**INFORME DE HITO DE CONTROL
N.º 001-2023-OCI/0444-SCC**

**“MEJORAMIENTO DE LOS SISTEMAS DE AGUA PARA
CONSUMO HUMANO Y ALCANTARILLADO EN OMATE Y
ANEXOS, DISTRITO DE OMATE, PROVINCIA DE GENERAL
SÁNCHEZ CERRO – MOQUEGUA”**

**HITO DE CONTROL N.º 03 – EJECUCIÓN CONTRACTUAL
AL MES DE ENERO DE 2023**

Imagen n.º 1 y 2
Vacíos existentes en los muros del tercer filtro grueso ascendente del PTAP

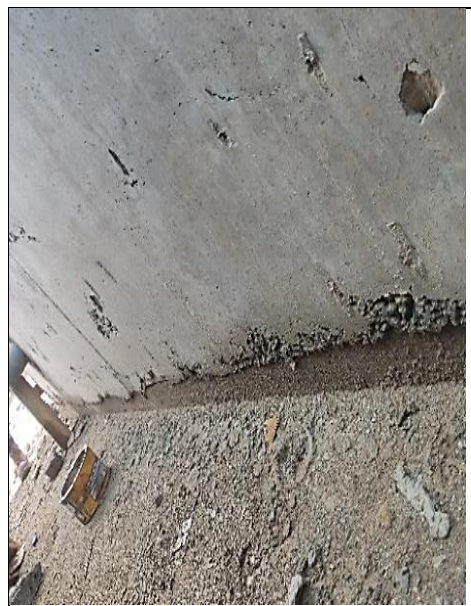
La zona inferior de los muros que constituyen el tercer filtro grueso ascendente presenta vacíos, con pérdida de finos (cangrejeras), debido a la segregación del concreto, la falta de vibración de durante el proceso de vaciado de concreto o una inadecuada trabajabilidad del concreto, hecho disminuye la resistencia del concreto, y aumenta la permeabilidad del mismo, debido a esto y considerando que se trata de estructuras que almacenarán agua, la armadura de acero corrugado se verá expuesta corrosión, disminuyendo su vida útil.

Imagen n.º 5
Plano Filtros Gruesos Ascendentes Estructuras Planta y Corte , Lámina FGA-05

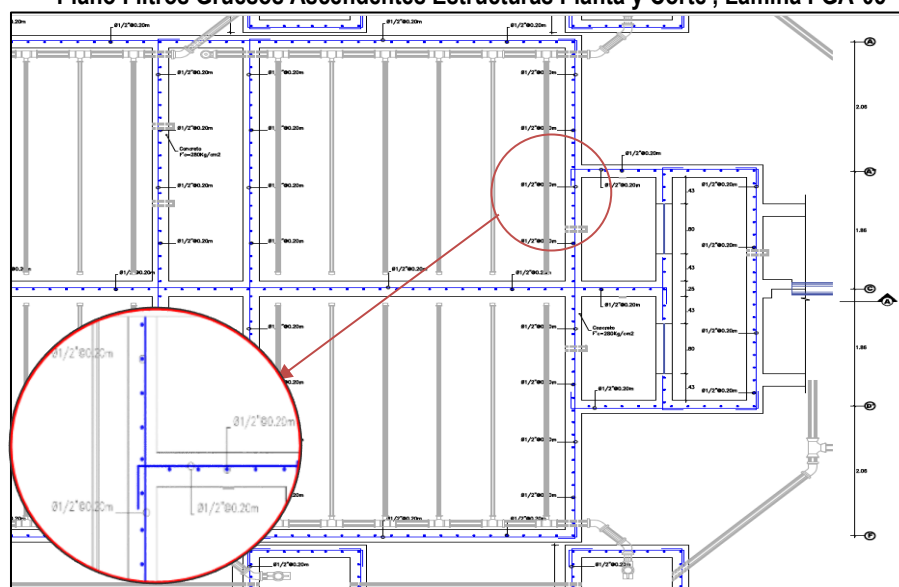
De acuerdo a los planos de estructuras (Plano Filtros Gruesos Ascendentes Estructuras Planta y Corte, Lámina FGA-05) del tercer filtro grueso ascendente de la PTAP, como refuerzo del concreto se debía colocar una varilla de acero corrugado de $\frac{1}{2}$ " cada 0,20 m la cual debía ubicarse en la zona intermedia del muro, de tal manera que se cumpla con el recubrimiento mínimo de 7,5 por tratarse de estructuras que estarán en contacto con el agua.

No obstante, durante la inspección física se observó que la zona media de los muros presenta aceros expuestos y que tienen 1,50 cm de recubrimiento es decir incumplen el recubrimiento mínimo permitido por la norma y el estipulado en el expediente técnico.

Adicionalmente dado que los aceros se encuentran expuestos, se pudo observar que no solo presentan una (1) varilla de acero corrugado de $\frac{1}{2}$ " conforme lo establece el diseño estructural, sino que hay por lo menos tres varillas de este diámetro, que se encuentran juntas y que incumplen el espaciamiento mínimo entre barras de 2,5 cm que establece el Reglamento Nacional de Edificaciones, hecho que impide que durante el vaciado del concreto, ingrese y ocupe todos los vacíos existentes, además de dificultar el adecuado vibrado.
